**RELATÓRIO DE FISCALIZAÇÃO TÉCNICA DOS SISTEMAS DE ÁGUA E
ESGOTO DO MUNICÍPIO DE
SOROCABA**

PRESTADOR: SERVIÇO AUTÔNOMO DE ÁGUA E ESGOTO – SAAE

**Relatório R3 – Continuação do Diagnóstico e Verificação de Não
Conformidades**

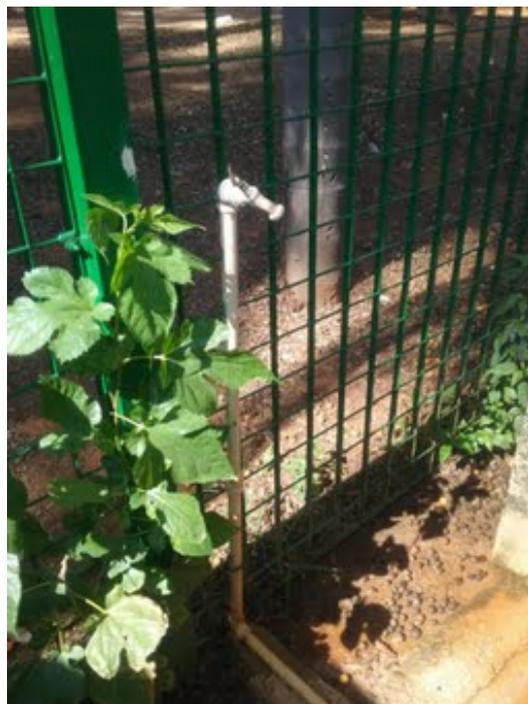
Descrição(7): Detalhe do pogo sem laje de protecao

Item 2.5: Ausência de laje de proteção (Art. 4.2 da NBR 12212/1992 e Art. 3.4 da IT DPO nº 006 do DAEE). Prazo: Em até 180 dias

Descrição(2): Aspecto geral da elevatória

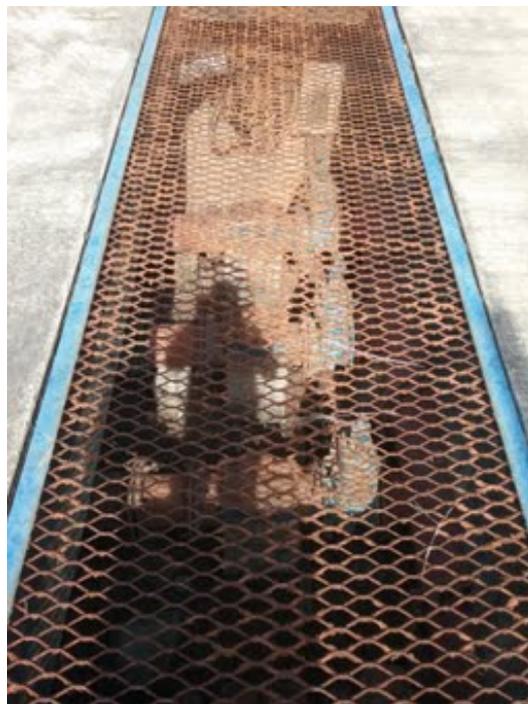
Item 7.6: Ausência de identificação da área (Art. 2º da Lei Federal 11.445/2007). Prazo: Em até 180 dias

Informações complementares: Há suspeita de vazamento na bomba da elevatória.
